# REPONSE A LA DEMANDE DE PIECES MANQUANTES – PC N° 046 145 23 S0001

## PROJET PHOTOVOLTAÏQUE POUX DEL LAC LACHAPELLE AUZAC

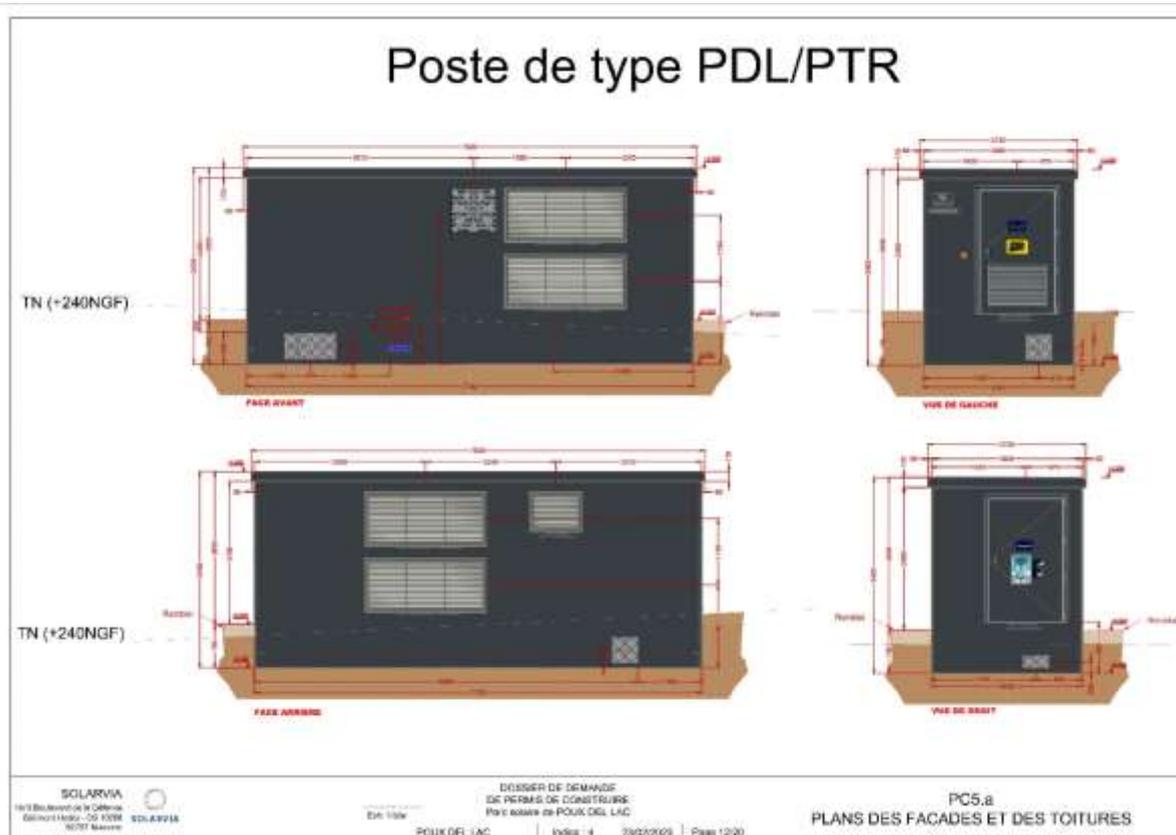
- PC02 – Un plan de masse des constructions à édifier ou à modifier : **faire apparaître de manière distincte la végétation existante de celle supprimée et ajoutée le cas échéant ; faire apparaître les zones de déblai/remblai le cas échéant** [Art. R. 431-9 du code de l'urbanisme] – Nombre d'exemplaires : 1 exemplaire par dossier.

**Zoom PC2.d** : en limite ouest du parc, le long de la clôture est inscrit le mot « portail » ; un portail sera-t-il implanté le long de cette limite ? En préciser les dimensions et la teinte et/ou corriger le plan.

Une pièce supplémentaire (PC2.e) a été produite pour faire figurer ces éléments. Aucune végétation existante ne sera supprimée cependant une haie paysagère sera plantée. La voirie de largeur de 4 m sera constituée de déblais et/ou remblais en fonction de la topographie.

Concernant le zoom PC2.d : le portail est une erreur de dessin qui a été supprimée. Un seul portail se **trouve à l'entrée du site au Nord Est de la zone de projet accessible depuis la voirie communale.**

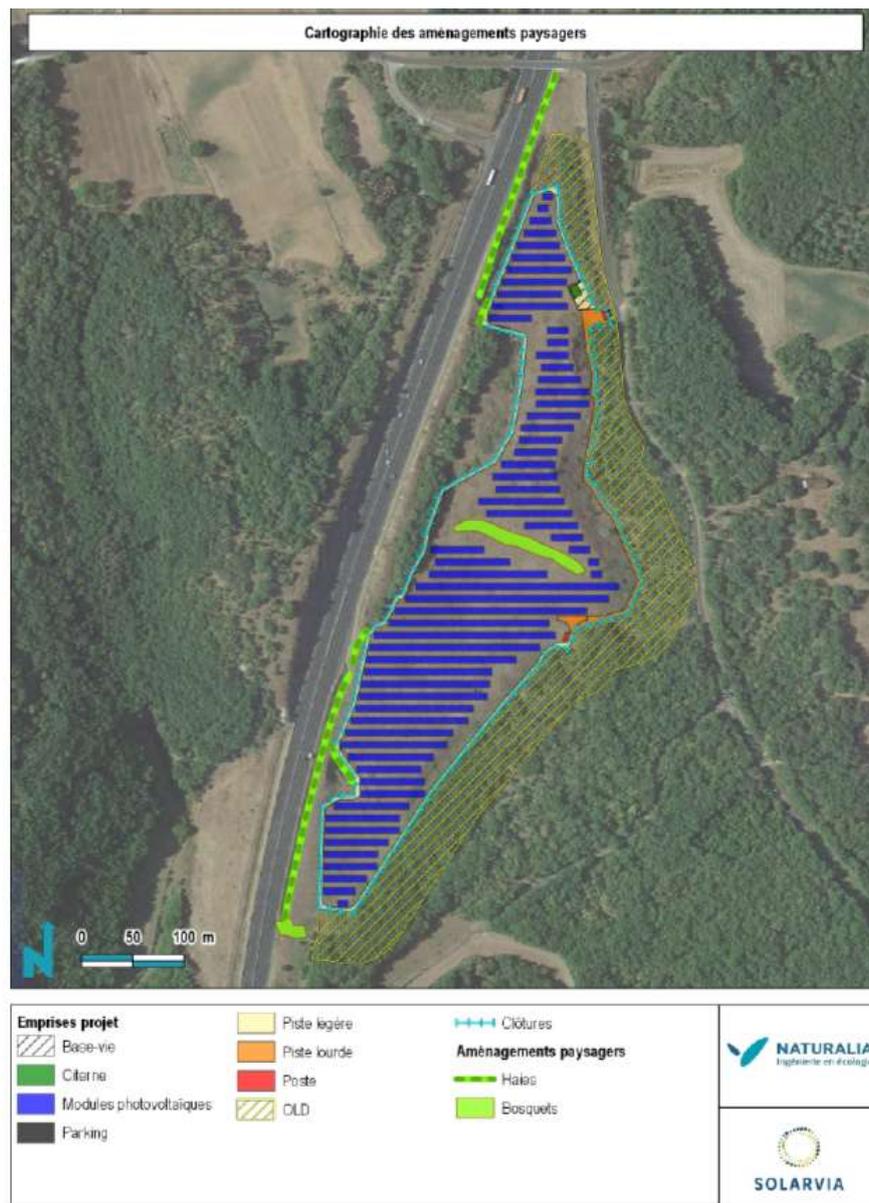
- PC05 – Un plan des façades et des toitures : **rattacher les plans de façades (PC05.a et b fournis) des postes de transformation et livraison au terrain naturel** [Art. R. 431-9 du code de l'urbanisme] – Nombre d'exemplaires : 1 exemplaire par dossier.

Une mise à jour a été effectuée dans le PC à nouveau joint. Ci-après un extrait :
